Avis de la mission régionale
d'autorité environnementale Hauts-de-France
sur le projet d'aménagement
du lotissement « Le Village I »
de la société Mavan Aménageur
sur la commune de Zuvdcoote (59)

n°MRAe 2019-4006

Avis détaillé

llustration 1: Plan de masse du projet (source dossier)

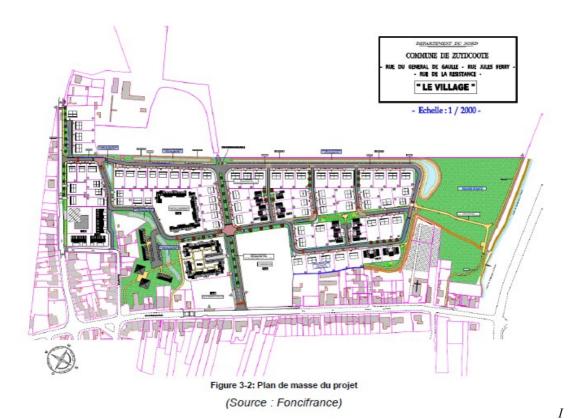
Par ailleurs, cette zone d'habitat est en extension de l'enveloppe urbaine de la commune de Zuydcoote. La forme du lotissement n'a pas été pensée afin de modérer la consommation des terres agricoles et ainsi limiter les impacts environnementaux.

L'autorité environnementale recommande d'étudier :

- des solutions d'aménagement modérant la consommation d'espaces ;
- un phasage des constructions limitant l'étalement urbain en l'adaptant aux besoins réels.
